Informe de Auditoría de Obras Públicas

N° 11/2019/DSP/DAP

Proyecto “Construcción de Graderías en Campo de Futbol “Campo Sol” en barrio El Campo Sol, en la ciudad de Choluteca, departamento de Choluteca y Construcción de Graderías en Campo de Futbol “Las Colinas” en barrio Las Colinas, en la ciudad de Choluteca, departamento de Choluteca”

Secretaría de Infraestructura y Servicios Públicos (INSEP)

Dimensión  
Columna C-03  
(65cmx65cm)

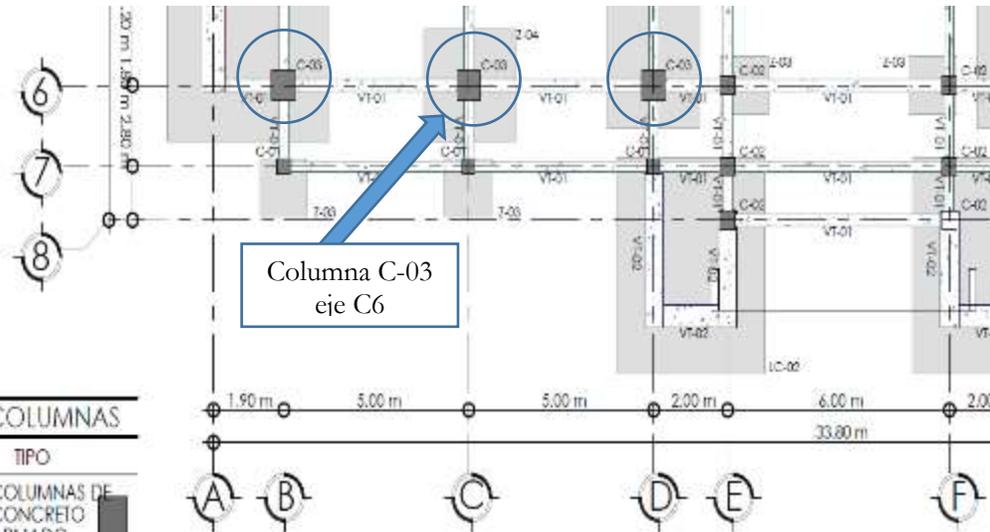
Durante la visita técnica realizada al Proyecto en el período comprendido del 08 al 12 de julio de 2019, se encontró diferencias entre lo construido, lo contenido en los planos estructurales e incluidas con otras dimensiones en el contrato de construcción, asimismo, se identificó que los mismos no eran suficientemente descriptivos, previendo con anticipación detalles y demás aspectos constructivos, como muestra se incluye un ejemplo de campo sol:

Diseño del Estructuralista  
(Ver detalle Columna C-03 eje C6)

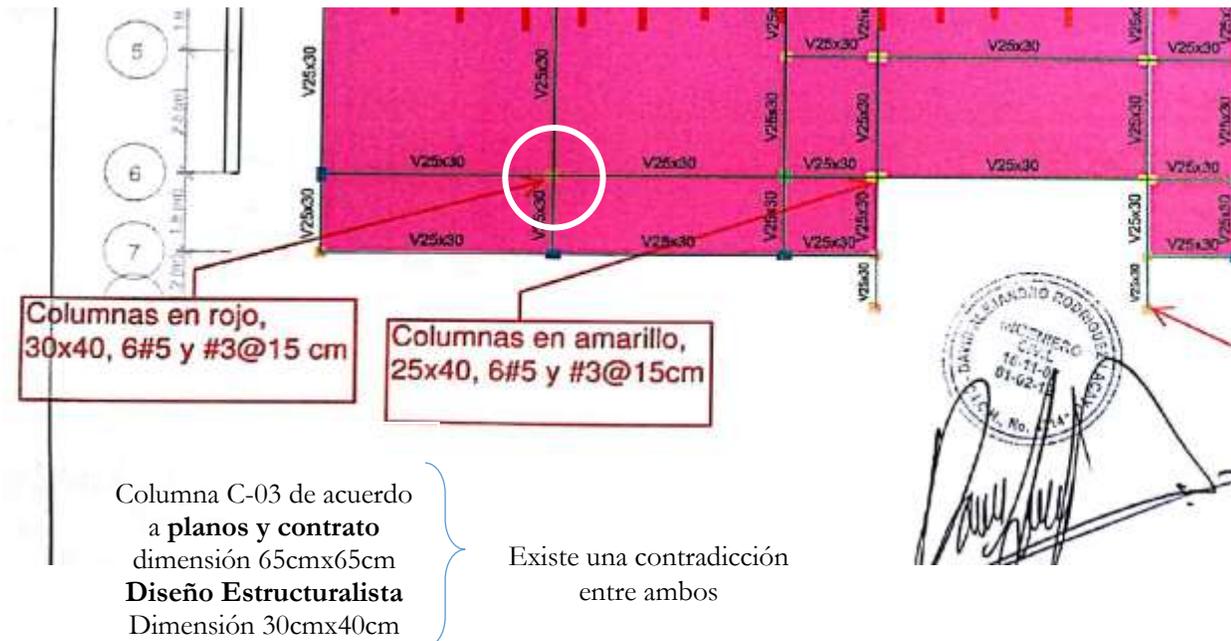
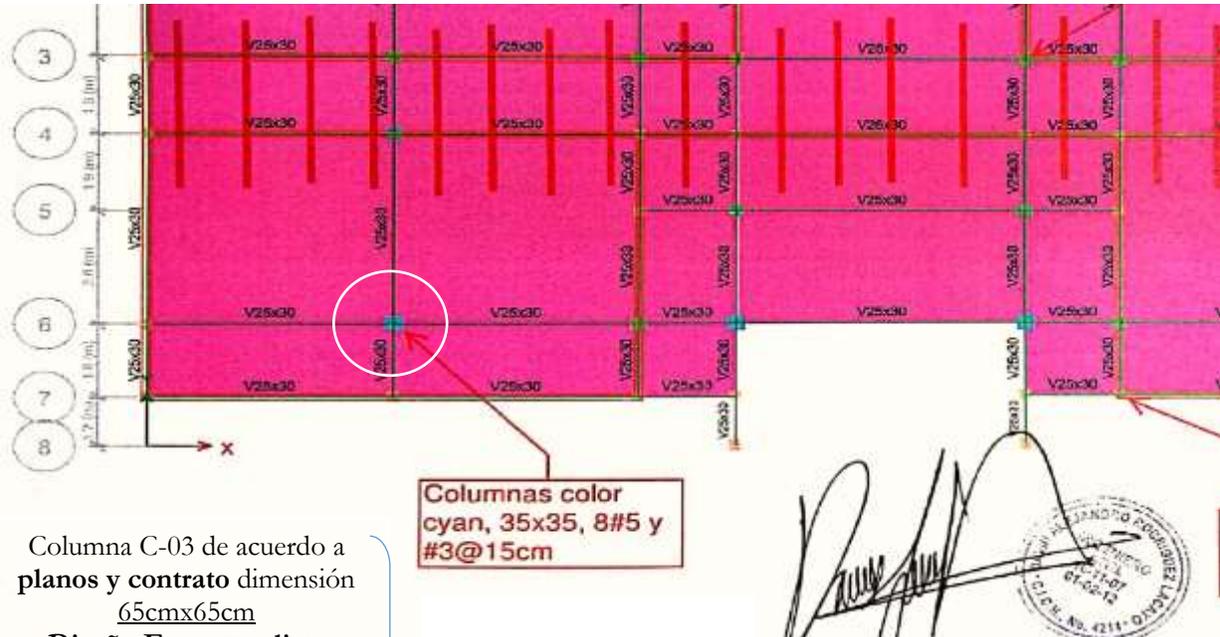
Columna C-03 de acuerdo a planos y contrato  
dimensión 65cmx65cm  
**Diseño Estructuralista**  
Dimensión 30cmx40cm

Esta situación generó diferencias entre lo construido y lo contenido en los planos estructurales existiendo también diferencia en otras dimensiones en el contrato de construcción, de igual forma se comprobó que dichos planos estructurales, no eran suficientemente descriptivos, previendo con anticipación detalles y demás aspectos constructivos.

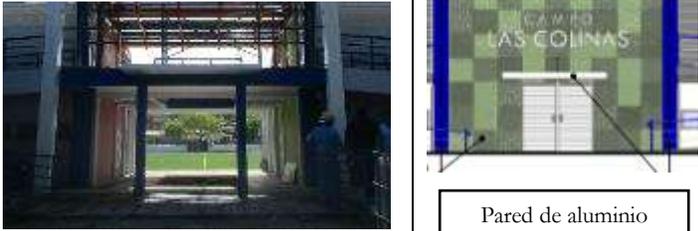
Después de realizar la visita técnica del 8 al 12 de julio del 2019 al Proyecto: “Construcción de Graderías en Campo de Futbol “Campo Sol” en Barrio el Campo Sol, en la Ciudad de Choluteca, Departamento de Choluteca, Construcción de Graderías en Campo de Futbol “Las Colinas” en Barrio Las Colinas, en la Ciudad de Choluteca, Departamento de Choluteca.”, se encontró que la empresa Constructora Compañía de Infraestructura e Inversiones Nacionales S. de R.L. aún estaba ejecutando actividades en ambos campos, sin embargo, el 19 de octubre 2018 se realizó el Acta de Recepción Final (*Véase Anexo No. 5*), y posteriormente se efectuó la Liquidación del Contrato con el pago de la estimación #5, el 05 de noviembre del 2018

A continuación, se detallan algunas de las actividades que aún estaban en ejecución durante la visita de campo:

**CAMPO SOL**

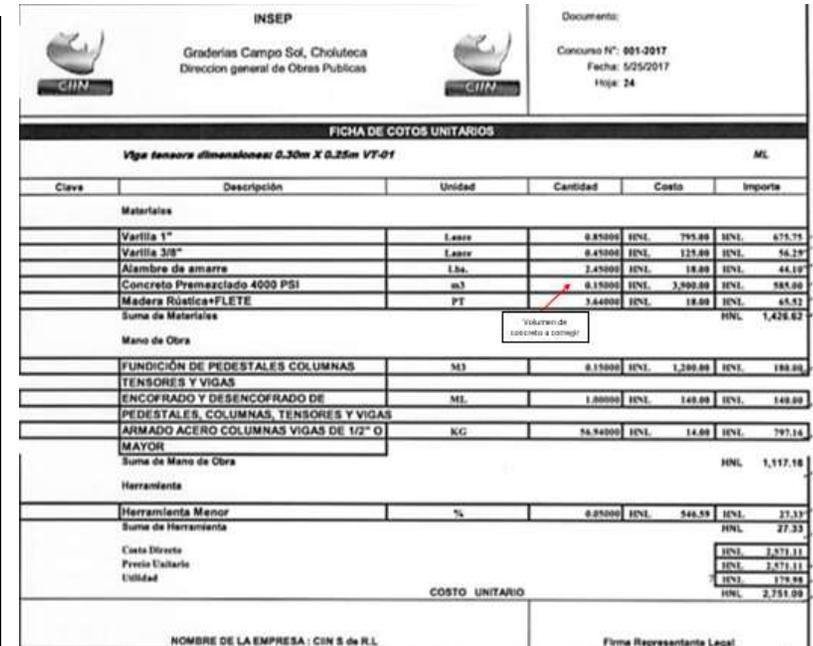
La diferencia por Precios Unitarios en Campo Sol asciende a un monto de CIENTO NOVENTA Y UN MIL CUATROCIENTOS NOVENTA Y CINCO LEMPIRAS CON TREINTA Y SIETE CENTAVOS (L.191,495.37)

El Hallazgo enviado se mantiene y si bien los responsables nos comunicaron su anuencia a devolver las cantidades mencionadas a la fecha de la elaboración y firma de este informe no hubo una respuesta, ni pago correspondiente. Monto equivalente al mal cálculo del concreto y otros en las fichas de costos, tal valor ascienden a la suma de Cuatrocientos Sesenta y Un Mil Cuatrocientos Cuatro Lempiras con Cincuenta y Cuatro Centavos (L461,404.54), mismos que corresponden a Ciento Noventa y Un Mil Cuatrocientos Noventa y Cinco Lempiras con Treinta y Siete Centavos (L.191,495.37) de las Graderías Campo Sol y Doscientos Sesenta y Nueve Mil Novecientos Nueve Lempiras con Diecisiete Centavos (L.269,909.17) de Graderías Campo Colinas.

CAMPO COLINAS

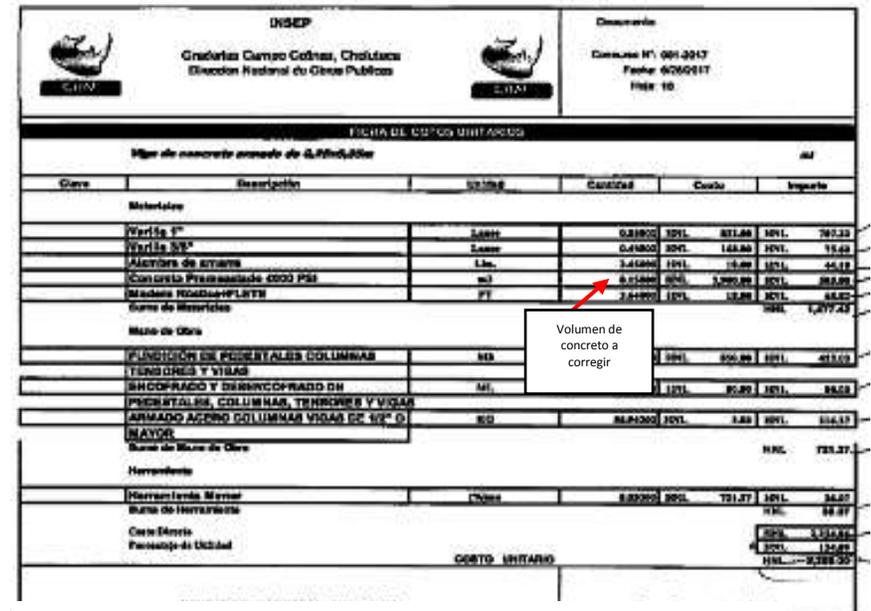
La diferencia por Precios Unitarios en Campo Colinas asciende a un monto de DOSCIENTOS SESENTA Y NUEVE MIL NOVECIENTOS NUEVE LEMPIRAS CON DIECISIETE CENTAVOS (L.269,909.17)
